**Blåfjella-
Skjækerfjella-Lierne
nasjonalparkstyre**

NP-2021-05 Skjækra landskapsvernområde - godkjenning av platting og hundegård ved hytte Skjellivatnet 10 - Jan Erik Wettre

ST 05/2021 NP-2021-05 Skjækra landskapsvernområde – søknad om godkjenning av platting ved hytte Skjellivatnet 10 – Jan Erik Wettre

Grønn er eksisterende overbygd terrasse som bygges inn i hytta.
 Rød er eksisterende terrasse som det bygges tak over.

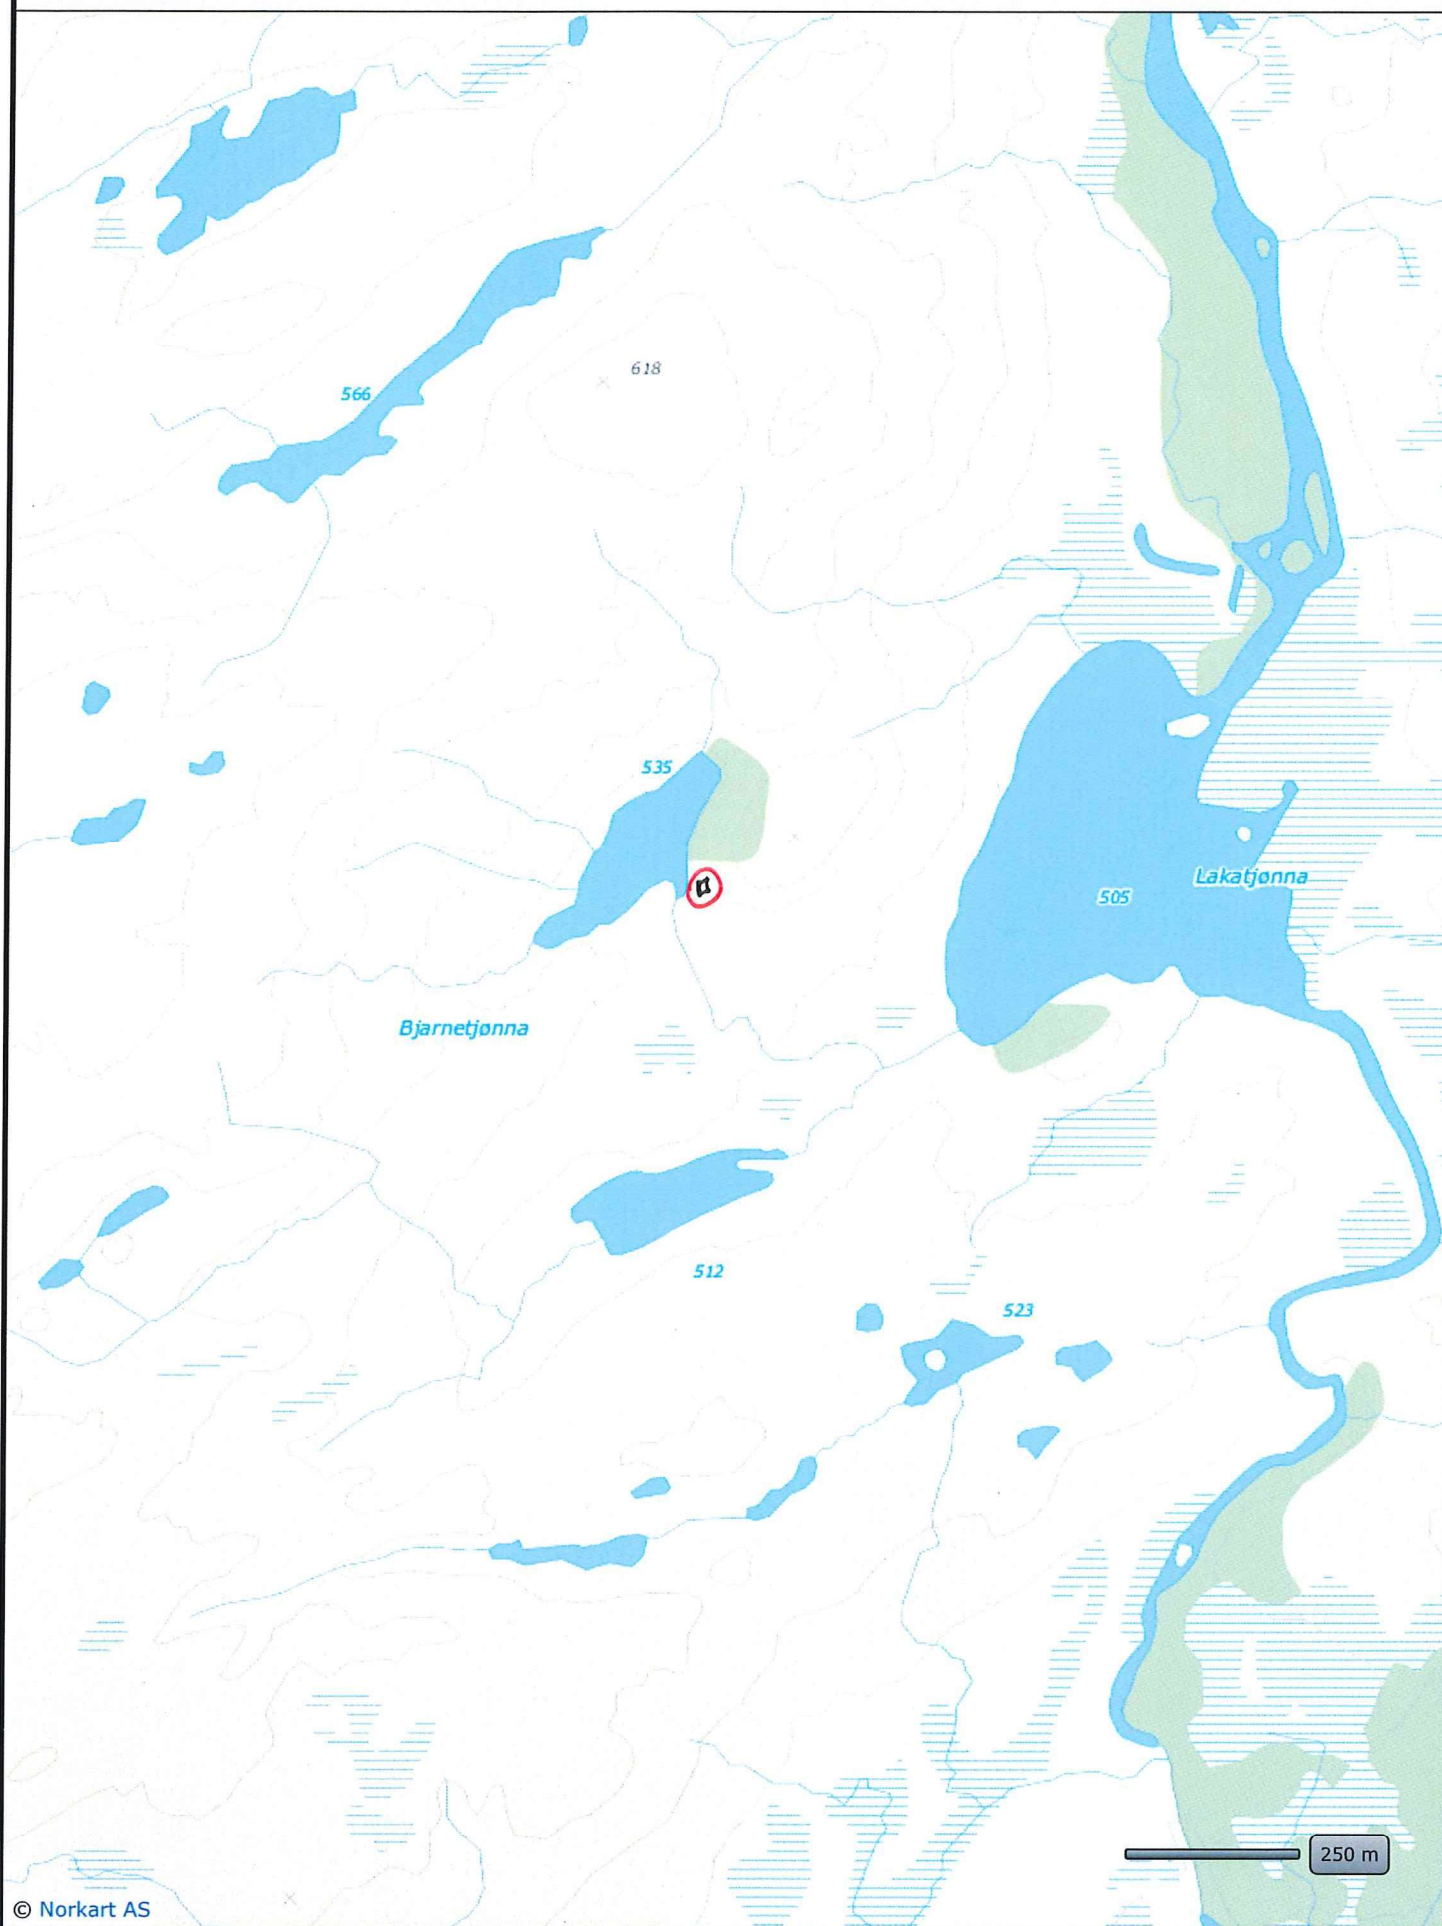
Vi vurderer det som en god løsning å bygge inn vindfanget. Tiltaket medfører ingen endring i bebygd- eller bruksareal. Ettersom vindfanget bygges inn, søkes det om tillatelse til å forlenge taket slik at den eksisterende terrassen overbygges. Dette tiltaket medfører en økning i bruksarealet på 9,6 kvm. Bebygd areal forblir uendret.

Dagens hytte har et bebygd areal på 41 kvm. + terrasse på 9,6 kvm. Verneforskriften setter rammer for utvidelse av eksisterende bygg. Utvidelse tillates med inntil 30%, men begrenset oppad til 10 kvm. Det omsøkte tiltaket påvirker som nevnt ikke bebygd areal, men bruksarealet utvides med 9,6 kvm. Dette er innenfor de begrensninger som er satt i verneforskriften.
